<b>ENERGEIA</b> sustainable projects	<b>CAMPO SOLAR SANTIAGO 6</b>	<b>SANTIAGO SOLAR PTY, CORP.</b>
<b>DESARROLLO</b>	<b>San Bartolo, Veraguas, Panamá</b>	<b>EsIA Cat. 1</b>

**Asunto:** Respuesta a Nota DRVE/293/2023 – Campo Solar Santiago 6.

En atención a la Primera Nota Aclaratoria del EsIA del “**Campo Solar Santiago 6**”, con código **Nota DRVE/293/2023** del 10 de marzo del 2023, de acuerdo al artículo 43 del Decreto Ejecutivo No. 123 del 14 de agosto del 2009, modificado por el Decreto Ejecutivo No.155 del 2011, remitimos las respuestas a los puntos aclaratorios, solicitados:

**Figura de: Red Natural de Drenaje**

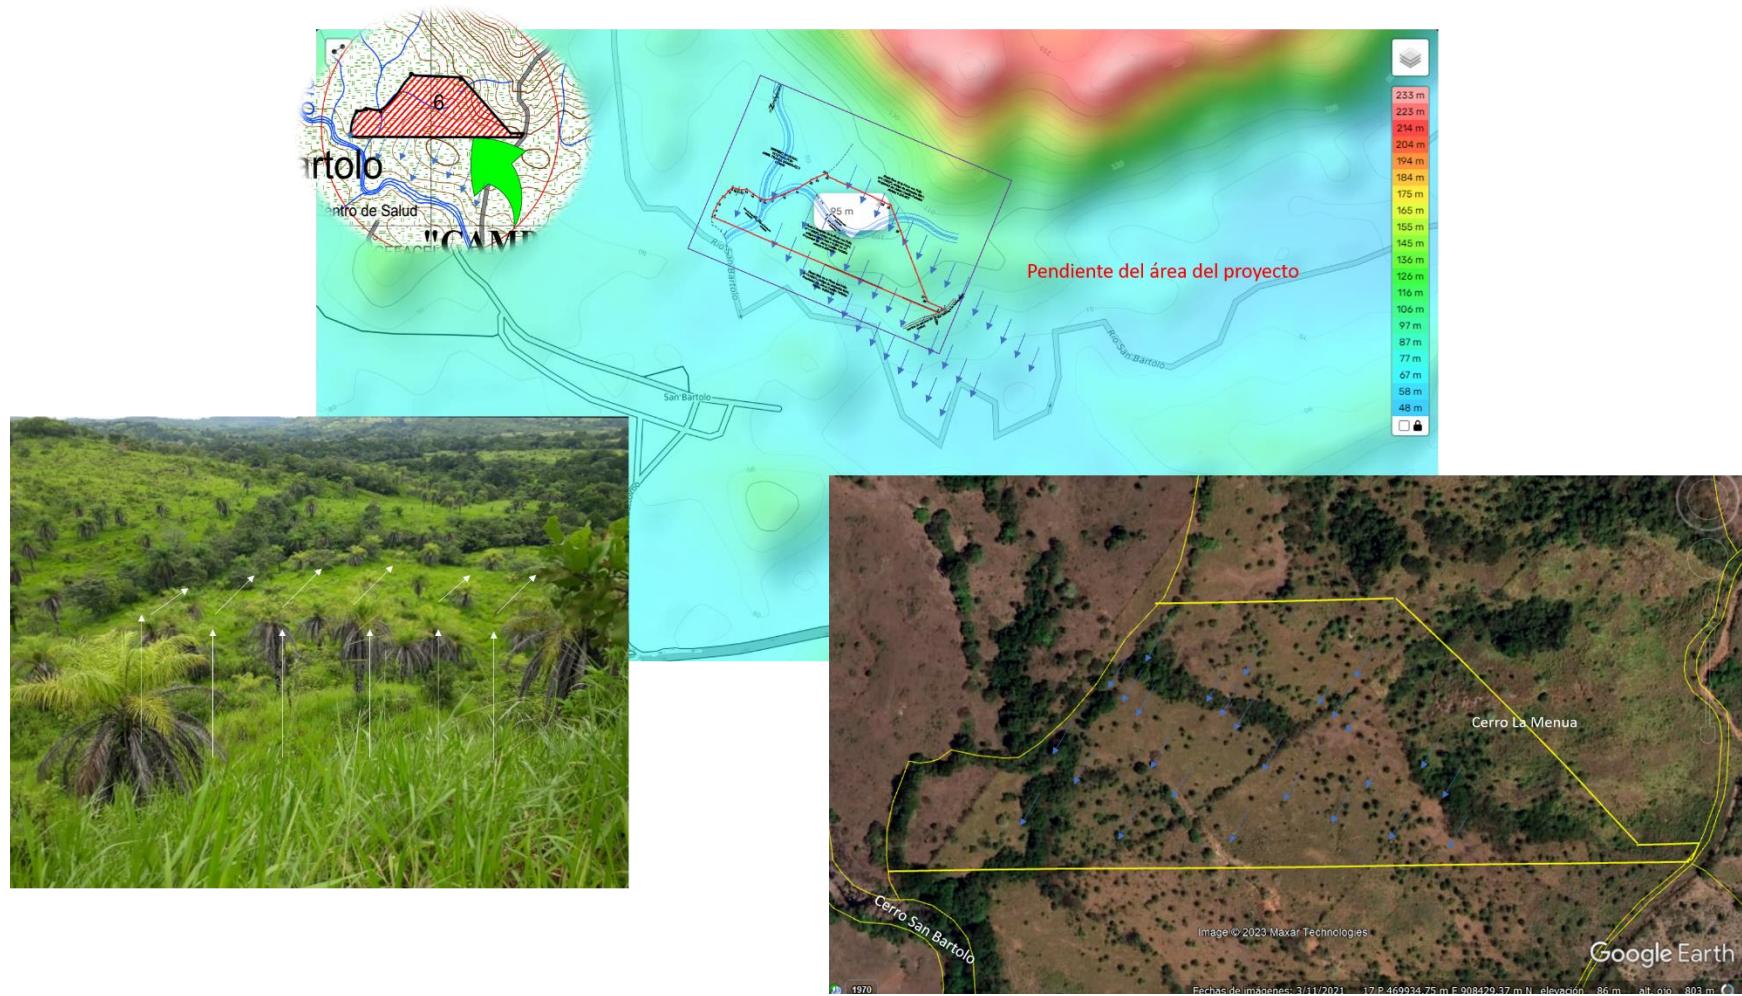
#### **b.2. ¿Hacia dónde serán evacuadas las mismas??**

**Resp.:** Segun en el mapa topográfico a escala 1:50,000 se verifica que el terreno fluctúa entre curvas con cotas 100 m snm, las cuales se suceden decreciendo del Noroeste hacia al Sureste, como se muestra en la siguiente Figura de: Red Natural de Drenaje.

**Figura c.2.** Sección típica de camino principal, caminos secundarios.

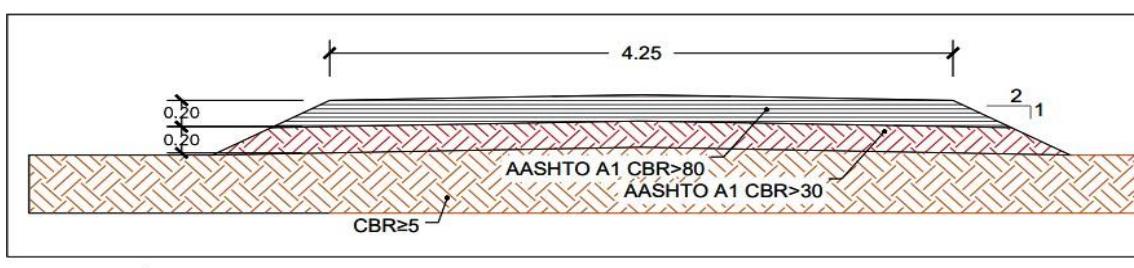
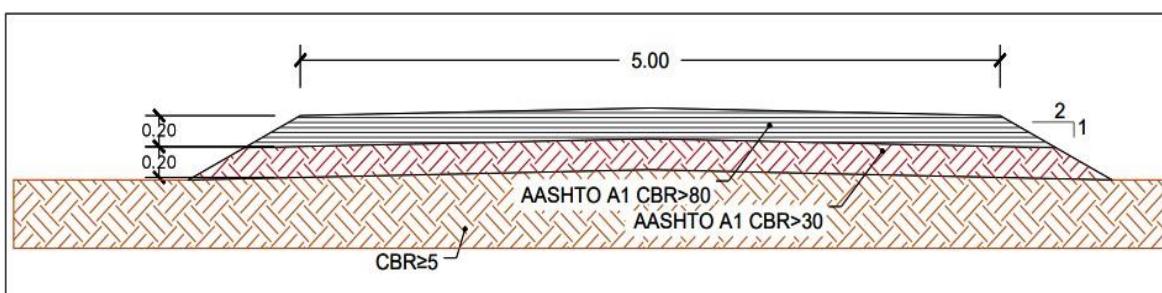
#### **c.2. Detallar actividades que se pretenden realizar (material con que estará conformado los caminos), su ancho.**

➤ *Se prevén dos tipos de viales: los caminos principales que serán los perimetrales y de acceso a zonas de estaciones de inversores con un ancho de 5 m y un radio mínimo de giro en el borde interior de 10 m, lo que posibilita el paso de camiones de grandes dimensiones y los caminos secundarios que son los situados entre la división de las zonas de diferentes estaciones, que serán utilizados por vehículos tipo pick up o camionetas con un ancho de 4 m y los radios mínimos de giro en el borde interior de 5 m. Éste rodeará toda la instalación permitiendo la circulación de vehículos pesados y acceso a los centros de transformación. Dicho camino estará formado por grava cual será obtenida de sitios que cuenten con los permisos para este tipo de actividad.*

En el Plano adjunto, muestra que tiene una longitud total en caminos de 683.63m x 5.00m de ancho;

La ejecución del vial estará formada mediante un cajeado de 15 cm, se instala geotextil Terran100 o similar con rollo de 4,5 m de ancho y se rellena de piedra caliza limpia de 40/75mm sobre una capa de grava hasta llenar 30 cm. Por último, se instala una capa de 10 mm de piedra caliza machacada de 0/40 mm quedando con una pendiente de firme transversal equidistante desde el eje del vial hasta los laterales del 1%. Todos los materiales granulares son clasificados y la colocación y compactación se hace de acuerdo con las especificaciones técnicas generales para construcción de carreteras.
